**PROGETTO PRELIMINARE DELLA NUOVA LINEA TORINO LIONE**  
CORRIDOIO DI RIFERIMENTO "C" – Limite tratta Internazionale – Settimo Torinese

**RELAZIONE TECNICA**  
PER LA VALUTAZIONE DELLE INTERFERENZE  
CON GLI ELEMENTI TERRITORIALI, INFRASTRUTTURALI,  
AMBIENTALI E ANTROPICI DEL COMUNE DI RIVALTA DI TORINO

Maggio 2011

*Progetto preliminare NLTL - planimetria aree impegnate e fasce di rispetto (stralcio)*

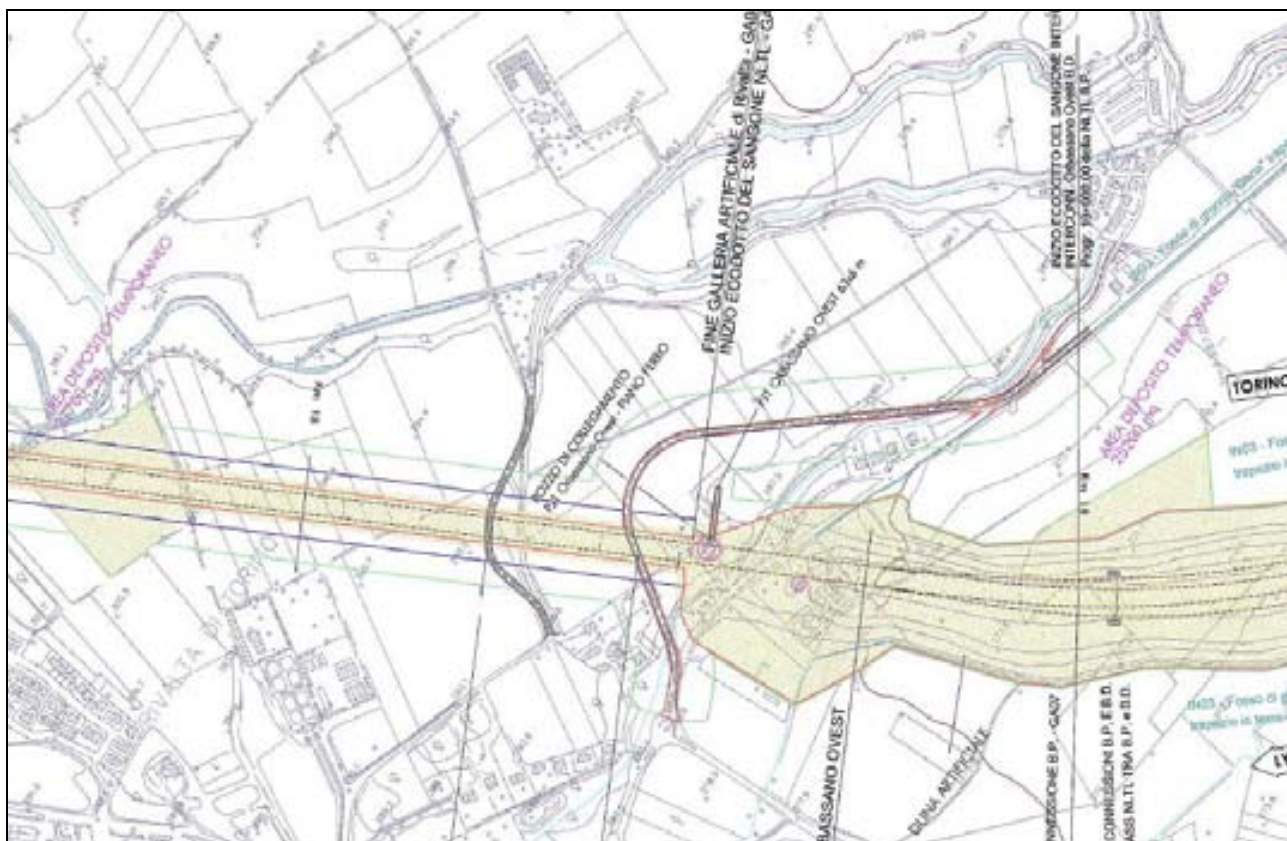
Nella porzione di area inclusa nella **fascia di rispetto** sarà vietato costruire, ricostruire o ampliare edifici o manufatti di qualsiasi specie (art. 49 D.P.R. 753/80)

Relativamente alla fascia di **vincolo urbanistico**, questa implica, per l'ente locale, di non poter rilasciare, in assenza dell'attestazione di compatibilità tecnica da parte del soggetto aggiudicatore, permessi di costruire né altri titoli abilitativi (c.7 art. 165 D.Lgs. 163/06). Risulta importante chiarire se tale vincolo risulterà attivo anche al termine della realizzazione dell'opera, in fase di esercizio, nonché l'esatto iter per la richiesta e il rilascio di tale attestazione.

*Progetto preliminare NTLT - planimetria aree impegnate e fasce di rispetto (stralcio)*

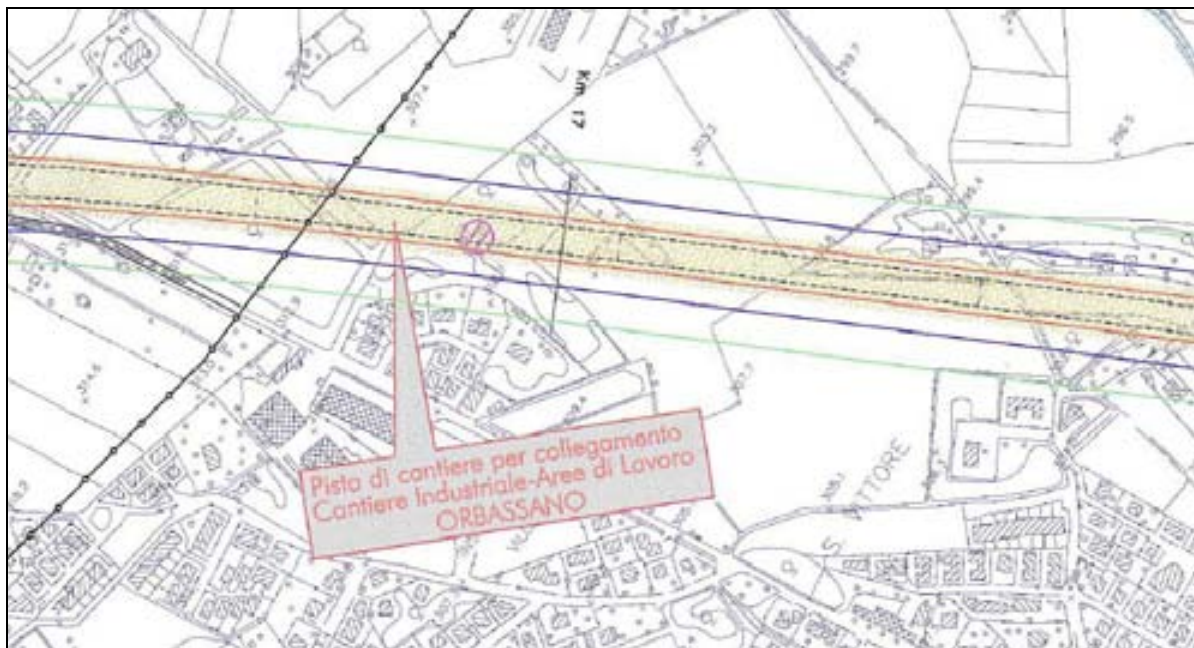
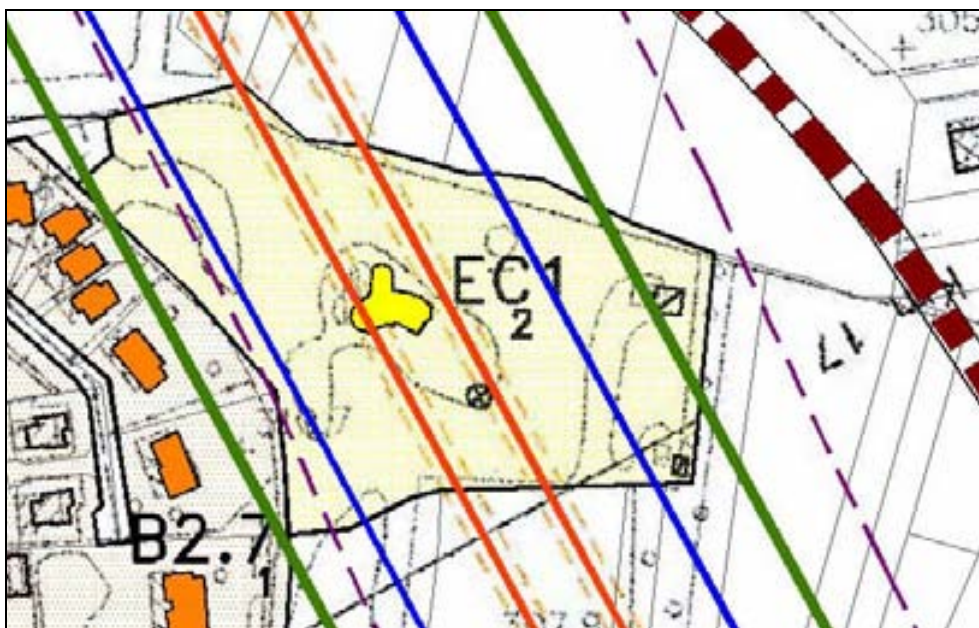
All'interno della fascia di VINCOLO PRE-ORDINATO ALL'ESPROPRIO il progetto preliminare individua i seguenti fabbricati, che saranno oggetto di demolizione:

Oltre a tali fabbricati (compresi nelle zone di piano EC1 pedice 2 e EC1 pedice 9 e FS5), risultano ricompresi nella fascia di vincolo pre-ordinato all'esproprio anche un fabbricato collocato in prossimità della cappella di San Vittore (zona EC1 pedice 5) e il distributore carburante collocato lungo la SP 175 del Dojrone.

Si specifica che le zone denominate EC1 dalla pianificazione urbanistica comunale individuano fabbricati residenziali in ambito agricolo e nel caso particolare sono interessate realtà di particolare pregio, con valenze paesaggistiche e ambientali.

*Sovrapposizione progetto preliminare NTL  
con le zone normative di PRGC – stralcio planimetrico*

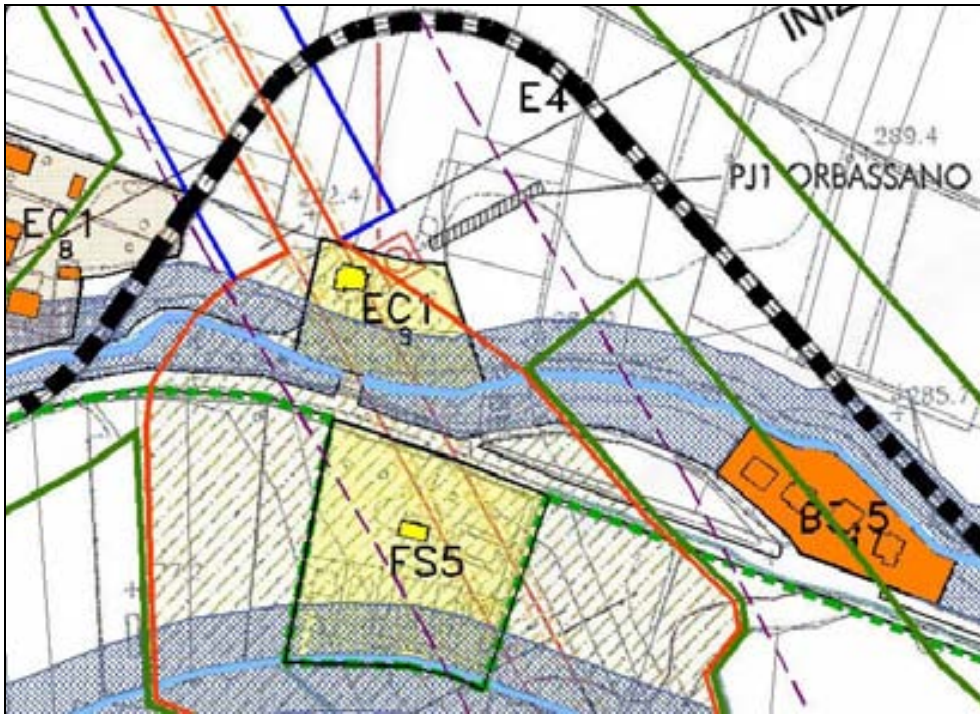
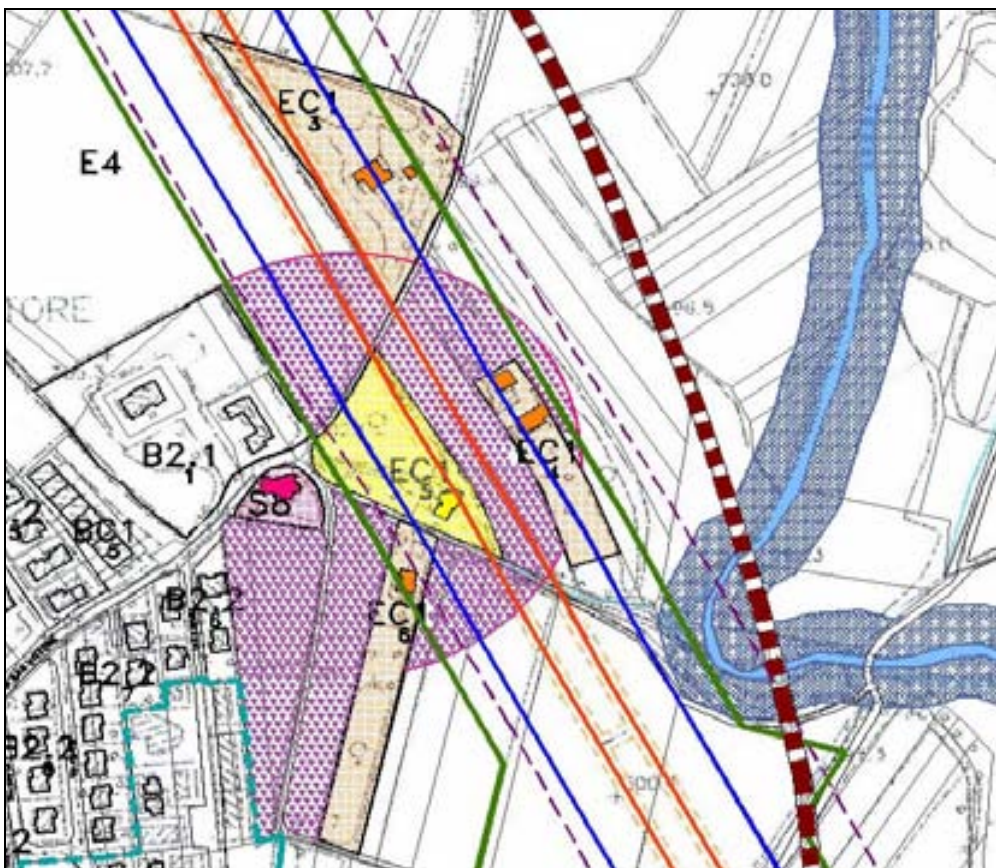
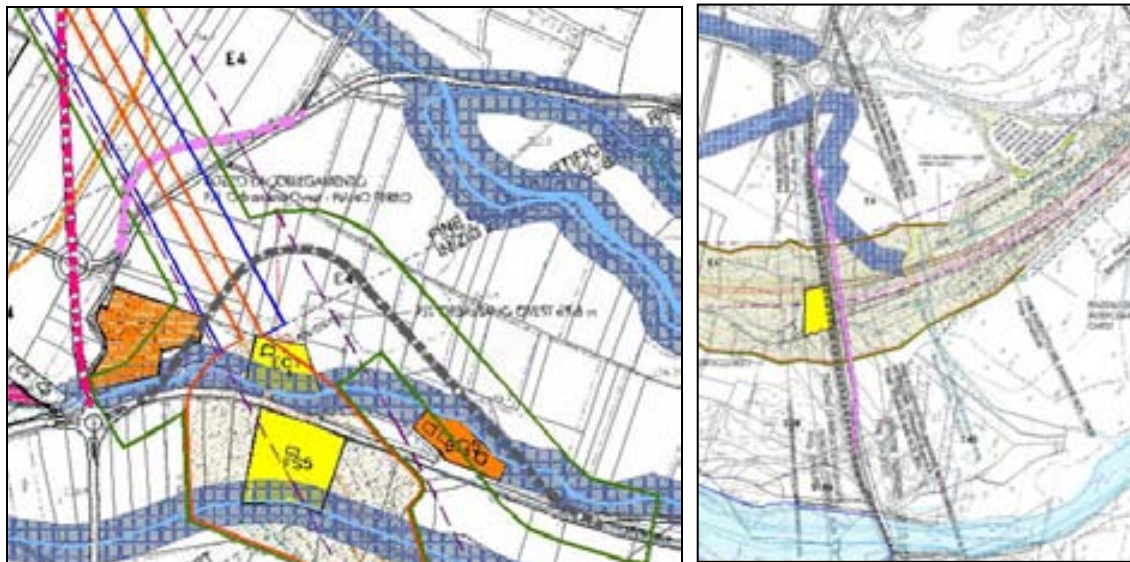
Relativamente alle FASCE DI RISPETTO e di VINCOLO URBANISTICO la sovrapposizione del progetto preliminare con il P.R.G. C. ha messo in evidenza le seguenti interferenze con fabbricati residenziali esistenti e relative aree di pertinenza:

zona B2.7, zona EC1 pedice 3, zona EC1 pedice 4, zona EC1 pedice 6, zona EC1 pedice 8 e zona B3.5).

Si ribadisce l'importanza di un chiarimento in merito al permanere del vincolo urbanistico anche al termine della realizzazione dell'opera, soprattutto considerando che coinvolge edificazioni esistenti per le quali la normativa tecnica del piano regolatore consente interventi di ristrutturazione edilizia e urbanistica e di completamento edilizio.

*Sovrapposizione progetto preliminare NTL  
con le zone normative di PRGC – stralcio planimetrico  
Aree di rispetto pozzi captazione acqua ad uso potabile*

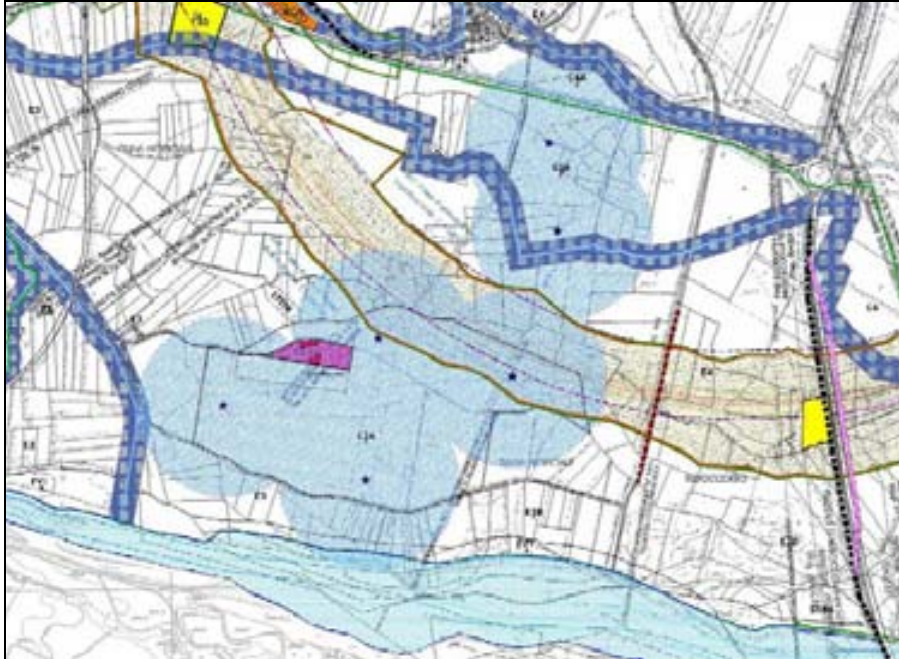
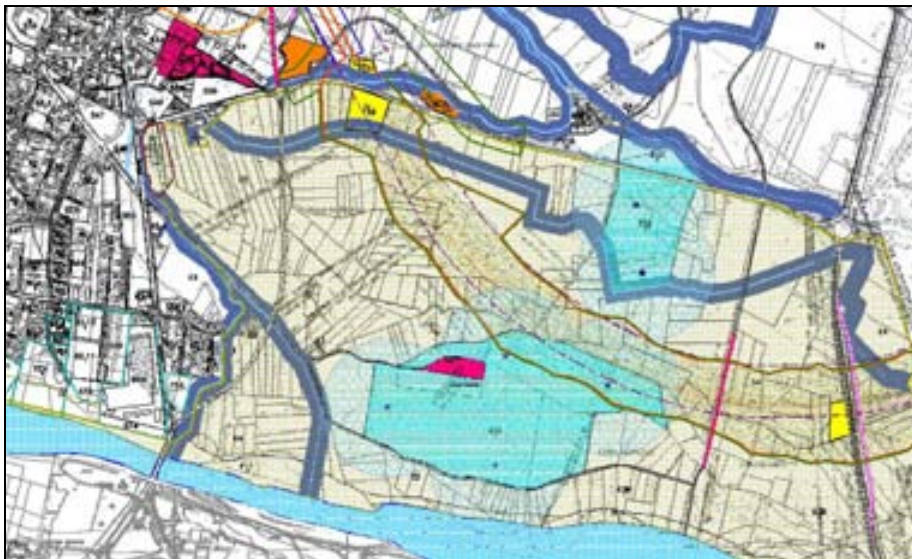
- **fascia di rispetto delle opere di presa acqua potabile** (D.LGS. 152/99 e s.m.i., L.R. n. 61/2000, D.P.R. 11/12/2006 n. 15/R): nella zona di rispetto ristretta (e, in mancanza di studi idrogeologici di dettaglio, nella zona di rispetto allargata di 200m) sono comunque vietate la realizzazione di opere viarie e ferroviarie. I punti di captazione sono inclusi nelle aree dell'Acquedotto municipale di Torino (zone E3A).

*Sovrapposizione progetto preliminare NTL  
con le zone normative di PRGC – stralcio planimetrico*

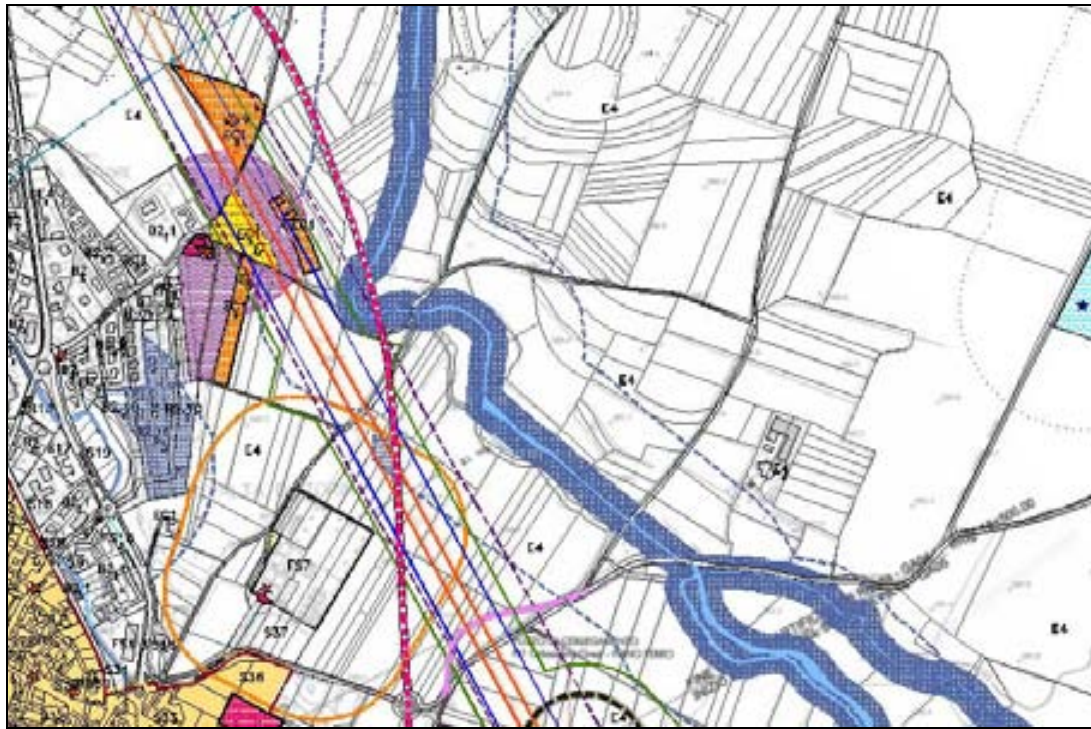
Oltre a tener conto dei vincoli derivanti da tali fasce, è necessario un approfondimento relativamente alla deviazione o all'intubamento dei corsi d'acqua attraversati dalla linea e alla futura manutenzione dei manufatti realizzati.

*Sovrapposizione progetto preliminare NTL  
con le zone normative di PRGC – stralcio planimetrico*

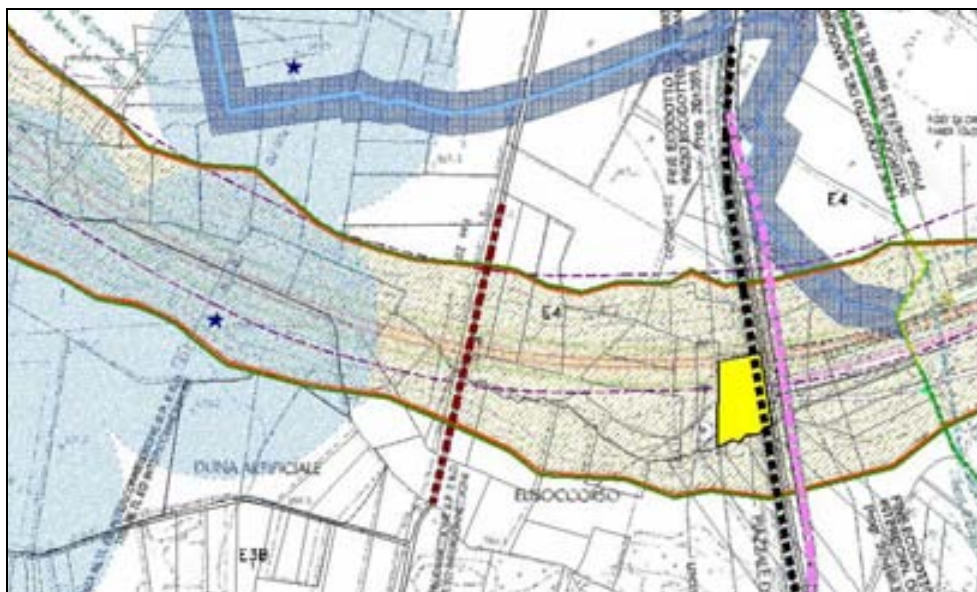
La fruizione del territorio agricolo viene compromessa in particolare dalla duna artificiale prevista a sud di via San Luigi (“ecodotto del Sangone”), e pertanto nella realizzazione della stessa dovranno essere adottate tutte le soluzioni per garantire l’accesso ai fondi interclusi dall’opera e il mantenimento dei fossi irrigui e in particolare il tracciato che collega l’insediamento del Dojrone con il percorso che costeggia il torrente Sangone.

*Sovrapposizione progetto preliminare NTL  
con le zone normative di PRGC – stralcio planimetrico*

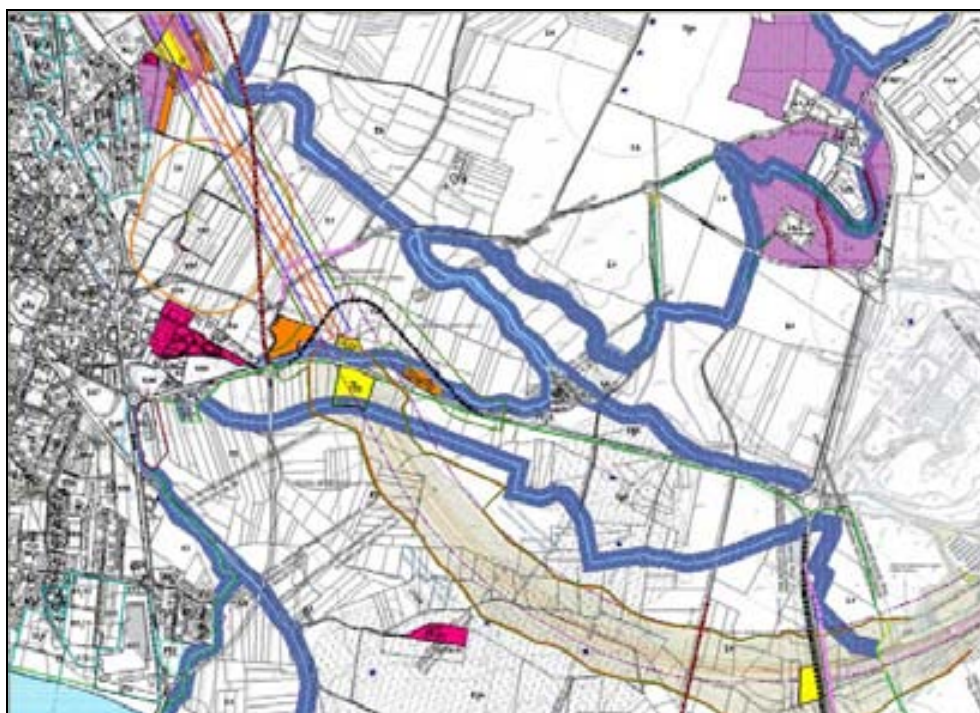
Si rileva inoltre, in corrispondenza della duna dell’ecodotto del Sangone, il problema del mantenimento della continuità dei canali di irrigazione agricoli.

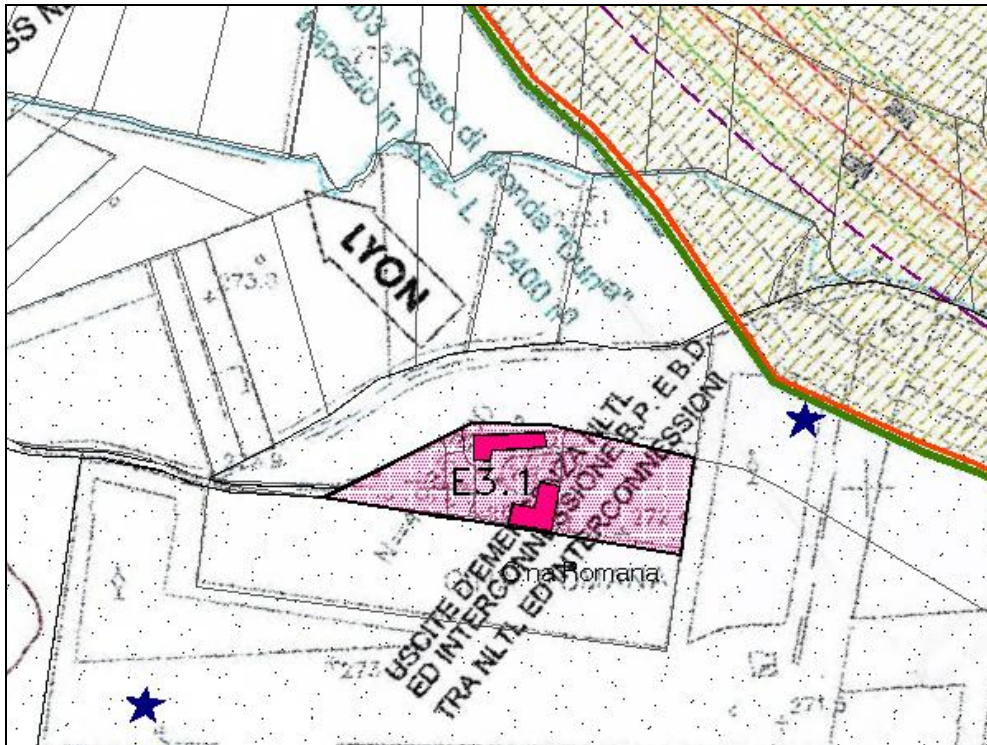
- Cappella di San Vittore: risalente all'XI secolo è stata oggetto di restauri che hanno riportato alla luce affreschi datati intorno al XV secolo. Si ritiene necessario approfondire le conseguenze delle vibrazioni causate dai vicini scavi per la nuova linea ferroviaria sull'equilibrio statico delle strutture della cappella che potrebbero risultare gravemente compromesse.

*Schema planimetrico Cascina Romana*

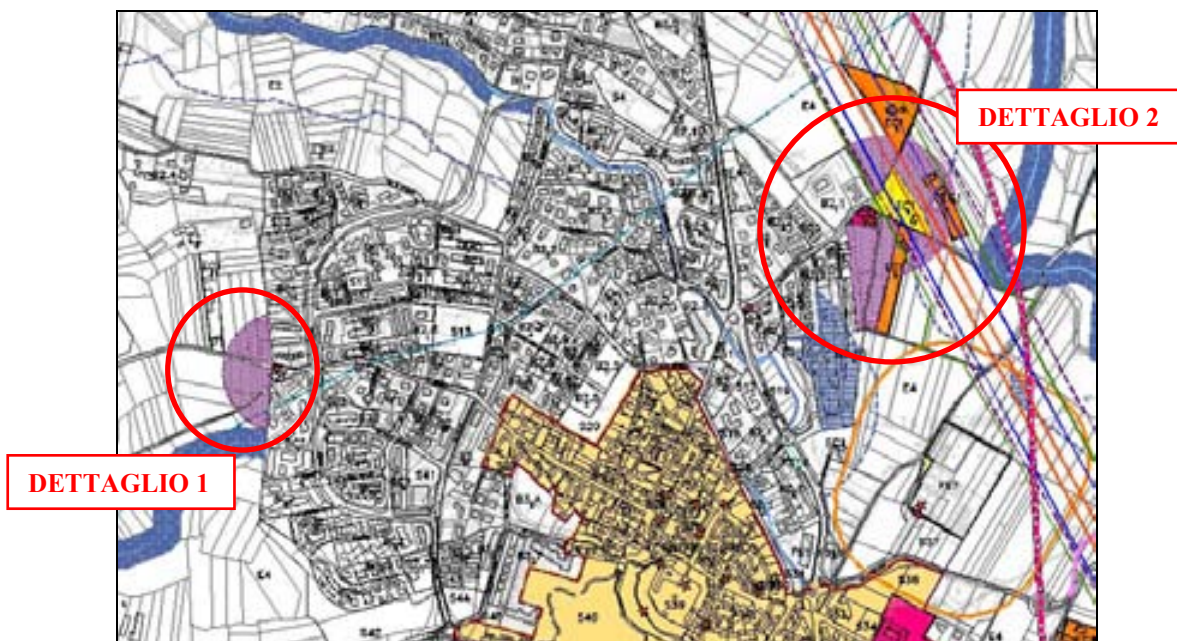
- Cascina Romana: è costituita da un impianto tipologico di casa rustica di pianura, a carattere storico e ambientale di particolare pregio. La vicinanza estrema alla duna interferisce notevolmente sull'intorno ambientale su cui la cascina esercita la propria valenza, oltre che precludere visibilità e luce.

*Cono Visivo cappella San Vittore*

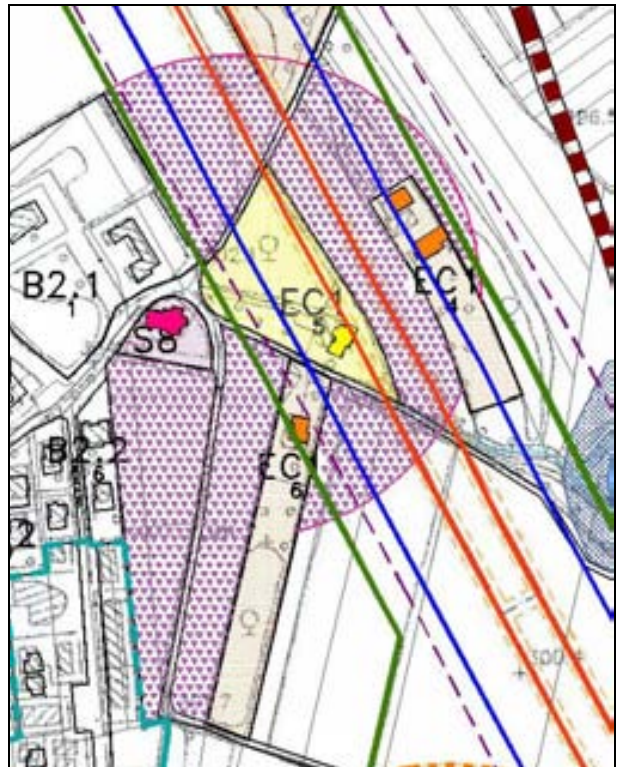
Infine si evidenzia che, relativamente alla cappella di San Vittore e alla cappella di San Sebastiano il PRGC individua delle aree per la tutela dell'intorno ambientale al fine di valorizzare tali monumenti isolati ad elevato valore storico-artistico e ambientale ("coni visivi");  in tali aree non è consentito realizzare nuovi edifici e manufatti emergenti oltre 1 metro da terra.
